MODERNIZACIÓN DEL COMPLEJO HIDROELÉCTRICO BINACIONAL SALTO GRANDE

(RG-L1124)

ANEXO TÉCNICO: ANÁLISIS DE SEGURIDAD DE PRESAS

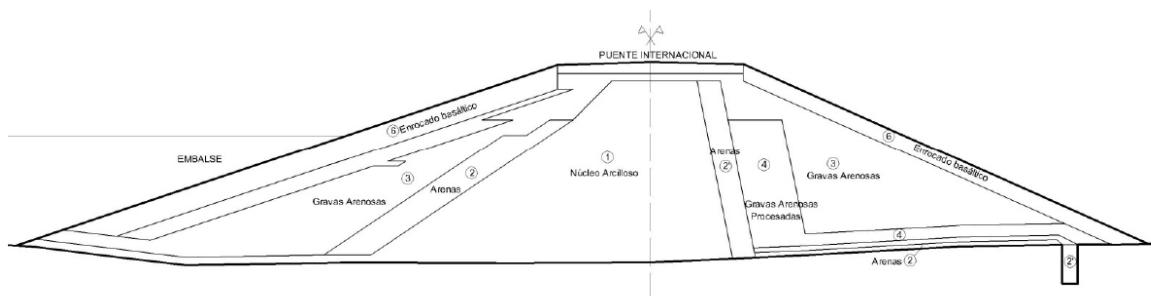
En el punto del mismo informe se dice: *“El plano de apoyo de la presa se ubicó aproximadamente a unos 2 a 3 m de profundidad, verificando previamente las condiciones de todas las superficies de apoyo. Eventualmente se ejecutó aguas arriba un diente en trinchera de material de núcleo compactado y una trinchera longitudinal rellena con material permeable que actúe como una expansión de la solera drenante.”.* No se ha encontrado otro detalle al respecto. En el Informe general de auscultación se presenta el siguiente esquema asociado a la presa en el sector.

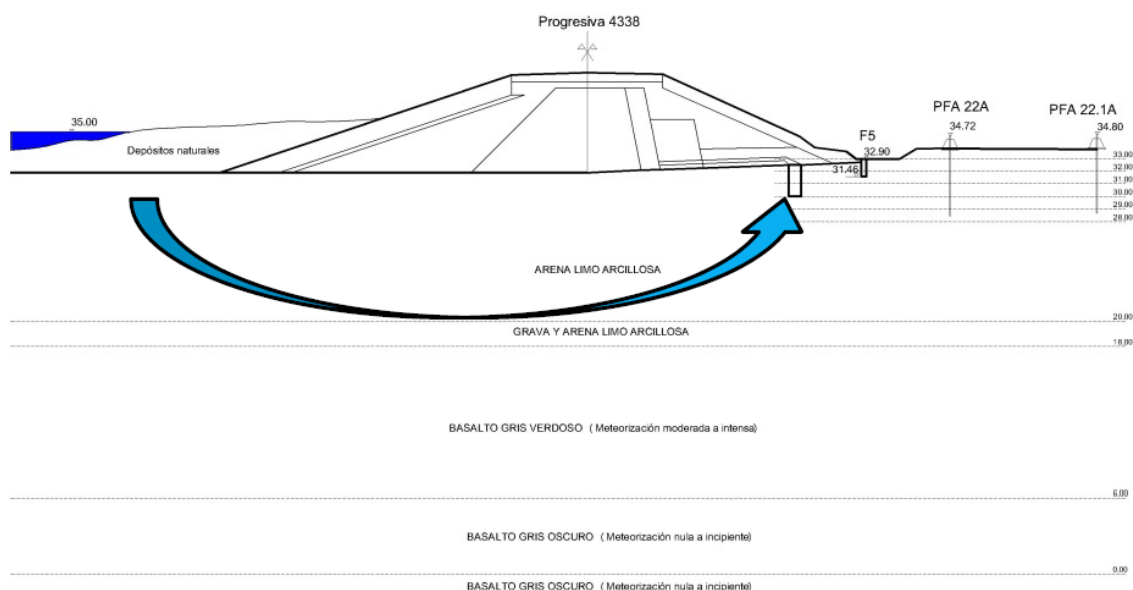
En el corte que se transcribe a continuación, incluido en el informe para ilustrar sobre la denominada hipótesis 1, se muestran depósitos naturales sobre la presa. Según el esquema esos materiales han sido colocados sobre el rip rap. Se procurará hacer un reconocimiento en el sector para verificar la presencia de esos materiales. Se los denomina como naturales. No queda claro si han sido depositados por el agua del embalse. Se sugiere hacer cortes, verificar las cotas, ver las implicancias que han tenido los distintos niveles de embalse o períodos de grandes precipitaciones, etc.

Si se detectaran filtraciones excesivas por la fundación, una medida de mitigación podría ser colocar material fino precisamente como está dibujado en el esquema. Obviamente que esa solución tendría que surgir de un análisis más detallado de las filtraciones. La densificación del sistema de pozos de observación, que hasta podría incluir captoreos en distintos niveles (en niveles de gravas y en las arenas), sería la que surge como la primera medida a implementar.

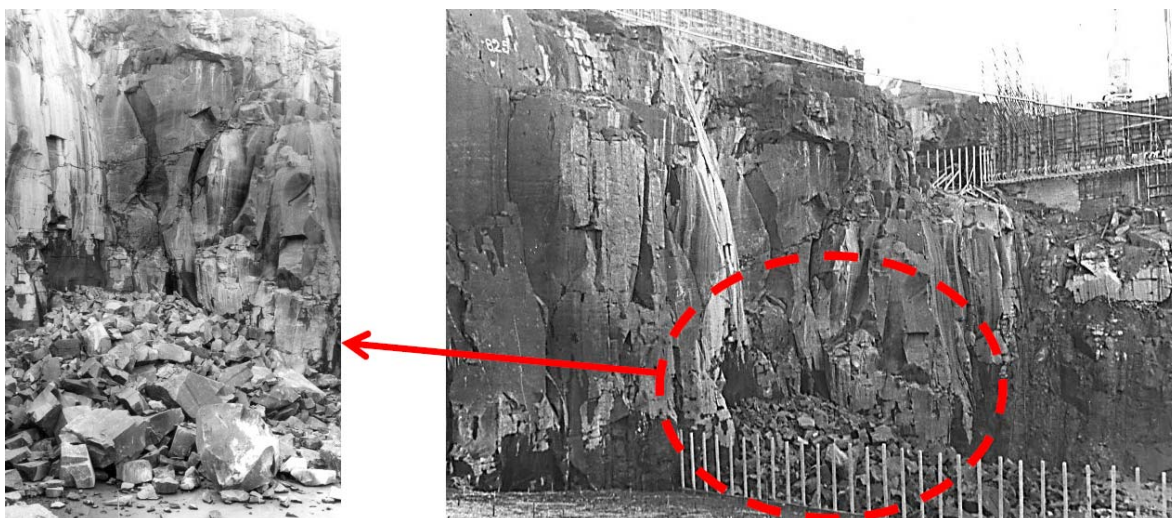
“Se trata de una zona de cizallamiento lo que genera una permeabilidad mayor del macizo de fundación. A título ilustrativo puede comentarse que durante la construcción, su estado de fisuración ha generado que se produjera un desprendimiento del frente de excavación. Véanse fotos siguientes.”

Se considera que, en las condiciones comentadas resulta muy lógico el aumento de caudales en los drenes extremos. A lo expresado respecto a las condiciones geotécnicas puede agregarse que este tipo de situación es frecuente por la condición de borde de la pantalla de inyecciones que puede no continuarse en el mismo plano por debajo de la presa. Existe un efecto 3 D, ingreso de agua lateralmente desde el macizo de roca a la que accede el agua sin la limitación que impone la cortina de inyecciones. Las condiciones de la roca fracturada en el sector, seguramente han aumentado el caudal observado.
